ALCALDÍA MAYOR DE BOGOTÁ D.C. Fondo Prevenición y Atención Emergencias	CONCEPTO TÉCNICO SOBRE NECESIDAD DE ESTUDIOS DETALLADOS DE AMENAZA Y RIESGO POR FENOMENOS DE REMOCIÓN EN MASA DENTRO DEL TRÁMITE DE LICENCIA URBANÍSTICA	Código:	GPR-FT-10
		Versión:	04
		Fecha de revisión:	21/06/2011

1.1 CONCEPTO TÉCNICO No. CT:	6607
1.2 ÁREA:	Técnica y de Gestión
1.3 COORDINACIÓN:	Investigación y Desarrollo
1.4 REFERENCIA CRUZADA RADICADO FOPAE:	2012ER16939
1.5 RESPUESTA OFICIAL No.	RO-59514

2.1 SOLICITANTE:	CURADURÍA URBANA No. 5
2.2 PROYECTO:	KR 5 No. 92 - 27
2.3 LOCALIDAD:	2. CHAPINERO
2.4 UPZ:	88. EL REFUGIO
2.5 BARRIO O SECTOR CATASTRAL:	El Refugio
2.6 DIRECCIÓN:	Carrera 5 No. 92-27
2.7 CHIP:	AAA0093BAXS y otros(*)
2.8 MANZANA CATASTRAL:	34
2.9 PREDIO CATASTRAL:	4
2.10 ÁREA (Ha):	0.0704(**)
2.11 FECHA DE VISITA:	Octubre 04 de 2012

Figura 1. Localización general del proyecto ubicado de la Carrera 5 No. 92-27, en el Plano Normativo de Amenaza por Remoción en Masa del POT (Decreto 190 de 2004), el cual se encuentra en Amenaza Media.

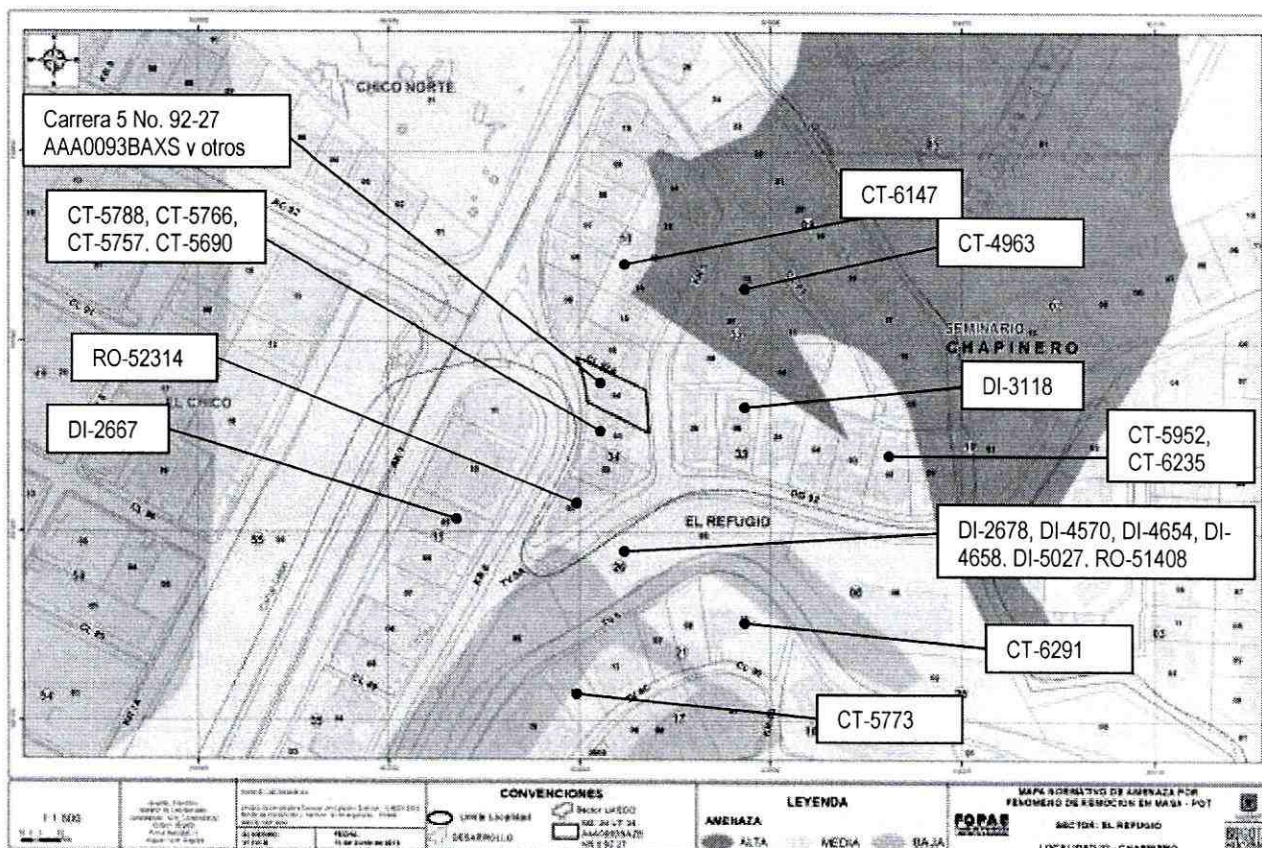
urbanismo se debe anexar el estudio detallado de amenaza y riesgo por movimientos en masa para el futuro desarrollo, el cual debe incluir el diseño de las medidas de mitigación. Estos estudios deben cumplir con los términos de referencia establecidos para tal fin por la Dirección de Prevención y Atención de Emergencias - DPAE, actualmente Fondo de Prevención y Atención de Emergencias - FOPAE, de la Alcaldía Mayor de Bogotá D.C., en concordancia con lo establecido en el literal b del numeral 1 del Artículo 141 del Decreto 190 de 2004. Conforme con el plano normativo de "Amenaza por Remoción en Masa" del Plan de Ordenamiento Territorial de Bogotá-POT, el sector del proyecto ubicado en la Carrera 5 No. 92-27, de la Localidad de Chapinero, se encuentra en una zona de Amenaza Media por procesos de remoción en masa (Figura 1).

Fotografía No. 7 y 8. Afectaciones sobre la fachada y acceso al predio objeto de la licencia urbanística. (Tomada del CT-6512).

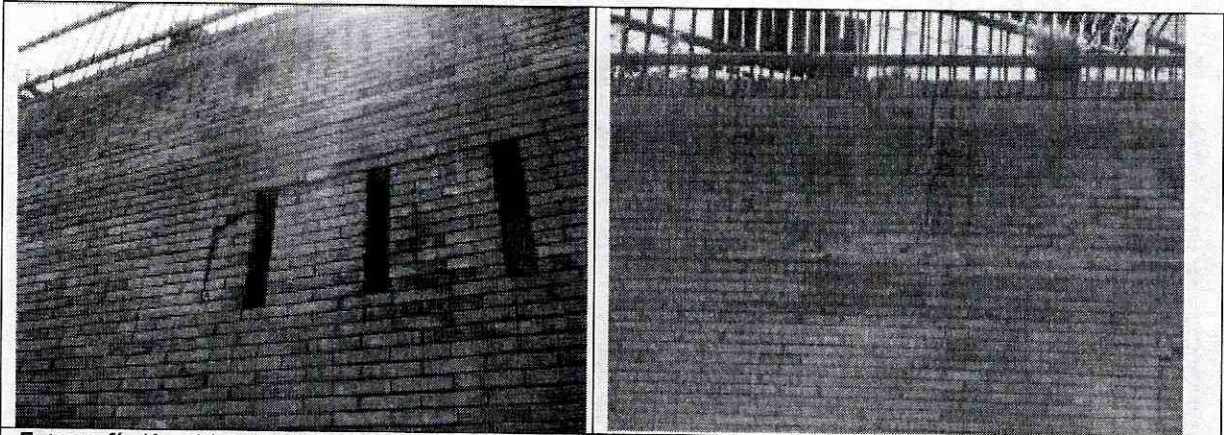
En el momento de la visita técnica al predio objeto del presente concepto técnico, se encontró una edificación esquinera de cinco (5) niveles y un sótano, en mampostería estructural (Fotografía No. 2 y 3), la cual presenta grietas y deformaciones en muros de fachada, especialmente en la zona de parqueaderos (Fotografías 7 a 12). Adicionalmente, el predio se encuentra en inmediaciones a un proceso de inestabilidad registrado en diciembre de 2011 sobre la Avenida Circunvalar con calle 90.
